Rapport de contrôle d'installations électriques à basse et à très basse tension

RÉF. 66/2024/81952/01:1

DATE DU CONTRÔLE 22/10/2024 (09:30 - 10:15) **AGENT VISITEUR** Chirel Ngueguem
ADRESSE DU CONTRÔLE Avenue Gabriel Emile Lebon 148 (étage 2e DROIT) - 1160 Auderghem **TYPE DE CONTRÔLE** Visite de contrôle (6.5.)

Schéma(s) unifilaire(s) de l'installation

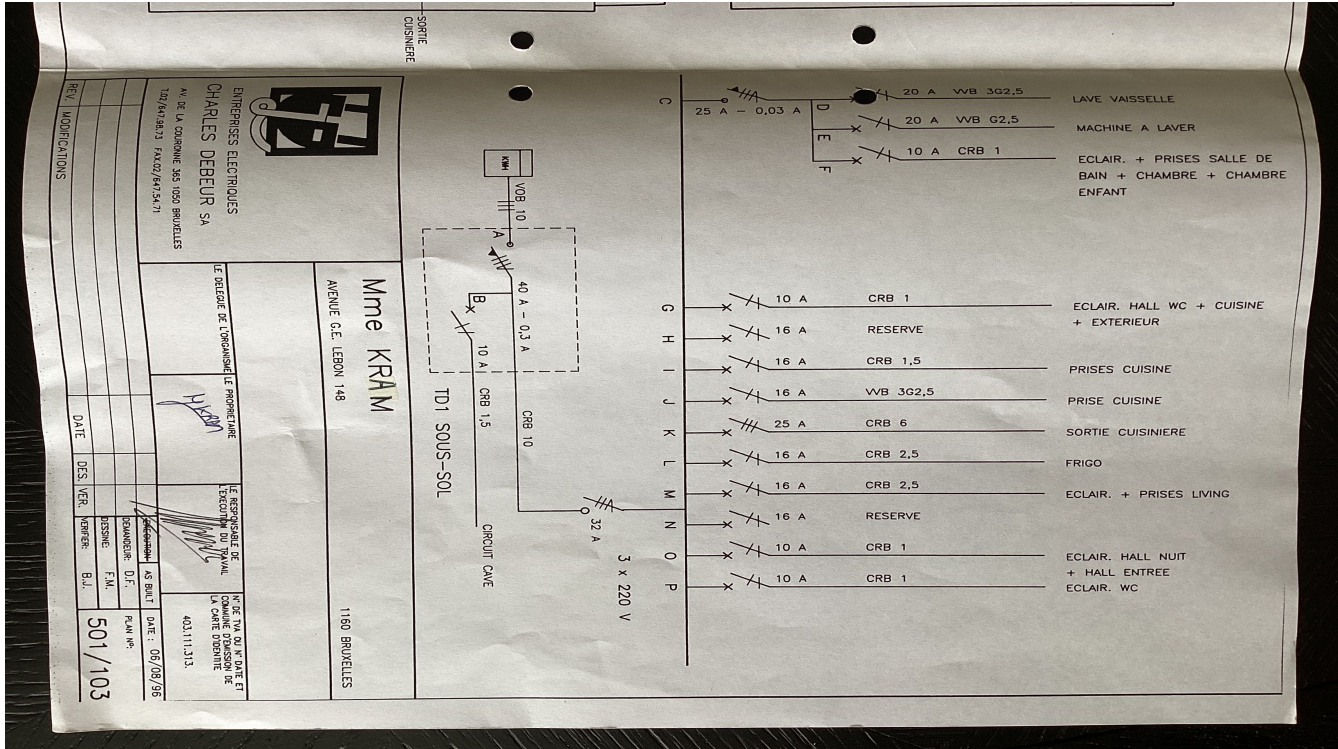
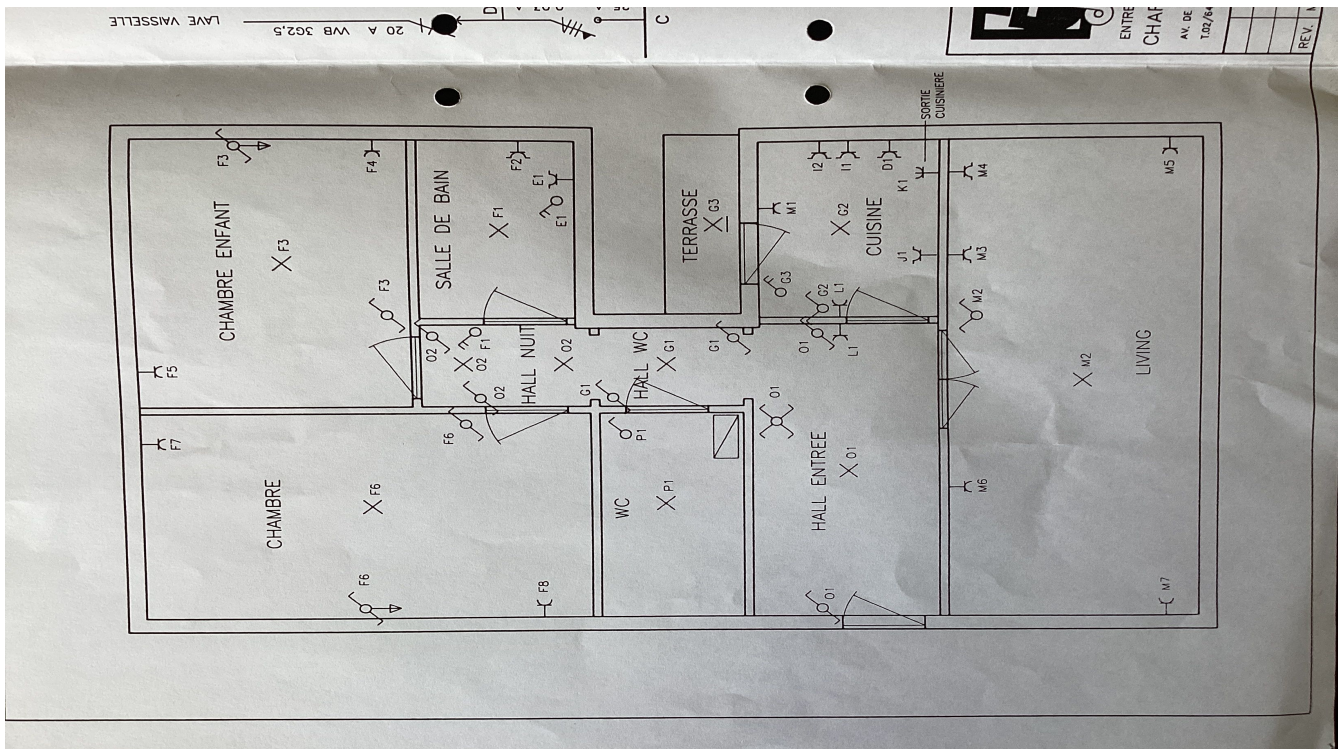
Conformité schéma(s) unifilaire(s) et plan(s) de position Pas OK | **Nombre de tableaux** 2 | **Nombre de circuits** 13 + 1

- Les schémas unifilaires et plans de position ne sont pas conformes. - 3.1.2.;6.4.6.;6.5.7.;9.1.2.
- La section de pontages dans le(s) tableau(x) électrique(s) n'est pas adaptée aux calibres de dispositifs de protection contre les surintensités. - 4.4.1.5.

- Les plans et schémas seront à adapter en fonction des travaux de mise en conformité qui seront réalisés.
- Les schémas unifilaires et plans de position doivent renseigner l'adresse de l'installation, les coordonnées du responsable des travaux et du propriétaire. Ces derniers devront signer et dater ces schémas.
- Les liaisons équipotentielles principales qui font partie des parties communes n'ont pas été contrôlées.
- Le début de la réalisation de l'installation électrique date d'avant le 1er juin 2023
- Lors d'une rénovation de l'installation électrique, les dérogations pourraient ne plus être appliquées.
